**IZVJEŠĆE O PROVEDENOM PRETHODNOM SAVJETOVANJU  
SA ZAINTERESIRANIM GOSPODARSKIM SUBJEKTIMA  
ZA POSTUPAK JAVNE NABAVE: NABAVA NOVIH NISKOPODNIH TRAMVAJA ZA POTREBE  
MODERNIZACIJE TRAMVAJSKOG VOZNOG PARKA U OSIJEKU**

**Naručitelj:** GPP d.o.o. Osijek, Cara Hadrijana 1

**Evidencijski broj nabave:** VV-RO-004EU/2023

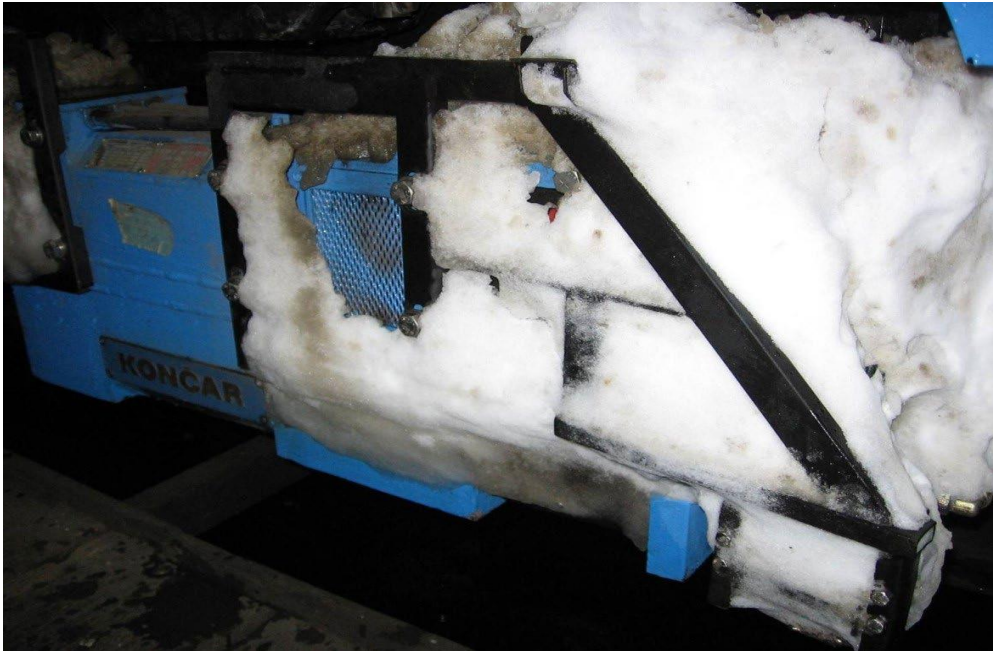
U dokumentu: Troškovnik i Tehnička specifikacija, točka 14.6 - Vučni motori stoji: „*Vučni motor mora imati zrakom hlađeni krug konstruiran tako da voda koja može slučajno ući ne dolazi u dodir s namotima. Razina zaštite vučnog motora mora biti najmanje IP 56. Namoti motora moraju biti izvedeni u klasi H (200) ili višoj.*“

U potpunosti razumijemo zahtjev Naručitelja za otpornost vučnih motora na ekstremne vremenske uvjete (dijelovi pruge potopljeni prilikom jačih padalina, sitan i suh snijeg ... ), ali smo mišljenja da se željeni stupanj otpornosti i pouzdanosti asinkronih vučnih motora postiže kvalitetnom konstrukcijom motora i odgovarajućom izvedbom impregnacije i izolacije namota motora. Niskopodna tramvajska vozila koja smo isporučili dvama kupcima (ukupno 156 tramvaja), opremljena asinkronim vučnim motorima s ventilacijom izvedbe IC01 – samoventilirajući motori s ventilatorom n vratilu motora i deklariranim stupnjem zaštite IP20, uspješno prometuju već 17 godina i više od 110 miliona prevaljenih kilometara, bez posljedica po motore i u ekstremnim vremenskim prilikama:

a) Prolom oblaka u Zagrebu ( 26.06.2009.), dubina vode na pruži 300 mm, naši tramvaji redovno prometuju usprkos uranjanja vučnih motora u vodu:

Inzistiranje na stupnju mehaničke zaštite vučnih motora od minimalno IP 56 isključuje samoventilirajuće vučne motore i favorizira izvedbu motora sa zatvorenim kućištem i/ili hlađenjem tekućinom, bez stvarnih tehničkih razloga vezanih uz pouzdanost ili kvalitetu pojedine izvedbe vučnih motora. Takvim zahtjevom ograničava se tržišno natjecanje i provodi se diskriminacija pojedinih gospodarskih subjekata. Obzirom na navedeno, predlažemo da se zahtjev na razinu mehaničke zaštite vučnih motora izbriše iz Tehničke specifikacije za nabavu novih niskopodnih tramvaja za potrebe modernizacije tramvajskog voznog parka u Osijeku, dok zahtjev za pouzdanim radom u ekstremnim vremenskim prilikama ostaje.

Naručitelj prihvaća prijedlog GS, te navodi da će izbaciti zahtjev za razinu mehaničke zaštite vučnih motora, ali ostaje pri zahtjevima iz Teh. specifikacije za pouzdanim radom motora u ekstremnim vremenskim prilikama.

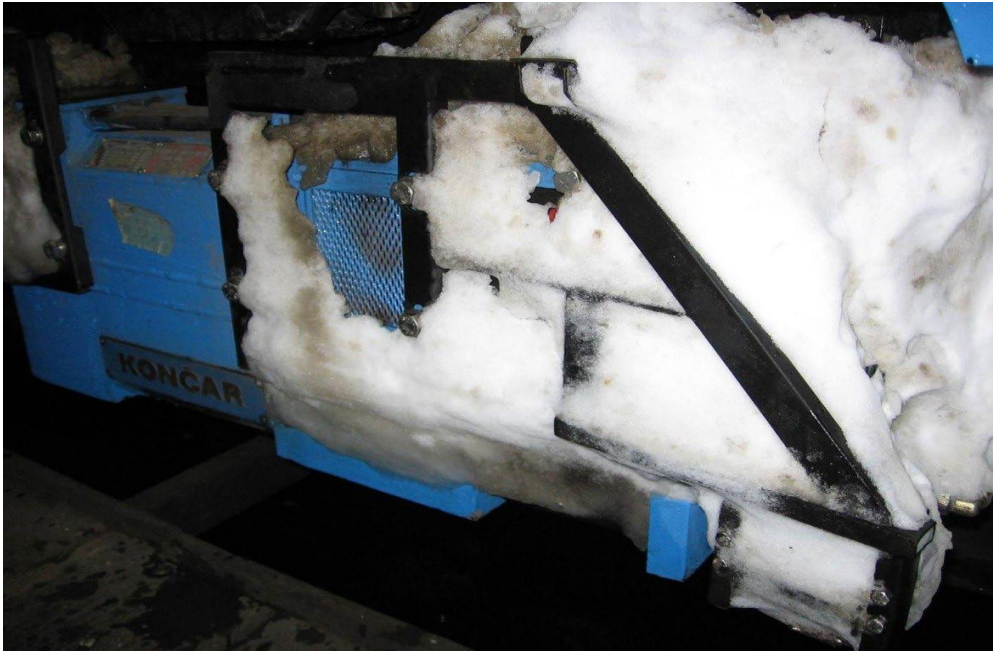
U dokumentu: Troškovnik i Tehnička specifikacija, točka 14.6 - Vučni motori stoji: „*Vučni motor mora imati zrakom hlađeni krug konstruiran tako da voda koja može slučajno ući ne dolazi u dodir s namotima. Razina zaštite vučnog motora mora biti najmanje IP 56. Namoti motora moraju biti izvedeni u klasi H (200) ili višoj.*“

U potpunosti razumijemo zahtjev Naručitelja za otpornost vučnih motora na ekstremne vremenske uvjete (dijelovi pruge potopljeni prilikom jačih padalina, sitan i suh snijeg ... ), ali smo mišljenja da se željeni stupanj otpornosti i pouzdanosti asinkronih vučnih motora postiže kvalitetnom konstrukcijom motora i odgovarajućom izvedbom impregnacije i izolacije namota motora. Niskopodna tramvajska vozila koja smo isporučili dvama kupcima (ukupno 156 tramvaja), opremljena asinkronim vučnim motorima s ventilacijom izvedbe IC01 – samoventilirajući motori s ventilatorom na vratilu motora i deklariranim stupnjem zaštite IP20, uspješno prometuju već 17 godina i više od 110 miliona prevaljenih kilometara, bez posljedica po motore i u ekstremnim vremenskim prilikama:

a) Prolom oblaka u Zagrebu ( 26.06.2009.), dubina vode na pruzi 300 mm, naši tramvaji redovno prometuju usprkos uranjanja vučnih motora u vodu:

Inzistiranje na stupnju mehaničke zaštite vučnih motora od minimalno IP 56 isključuje samoventilirajuće vučne motore i favorizira izvedbu motora sa zatvorenim kućištem i/ili hlađenjem tekućinom, bez stvarnih tehničkih razloga vezanih uz pouzdanost ili kvalitetu pojedine izvedbe vučnih motora. Takvim zahtjevom ograničava se tržišno natjecanje i provodi se diskriminacija pojedinih gospodarskih subjekata. Obzirom na navedeno, predlažemo da se zahtjev na razinu mehaničke zaštite vučnih motora izbriše iz Tehničke specifikacije za nabavu novih niskopodnih tramvaja za potrebe modernizacije tramvajskog voznog parka u Osijeku, dok zahtjev za pouzdanim radom u ekstremnim vremenskim prilikama ostaje.

Vidjeti odgovor na pitanje br. 4.
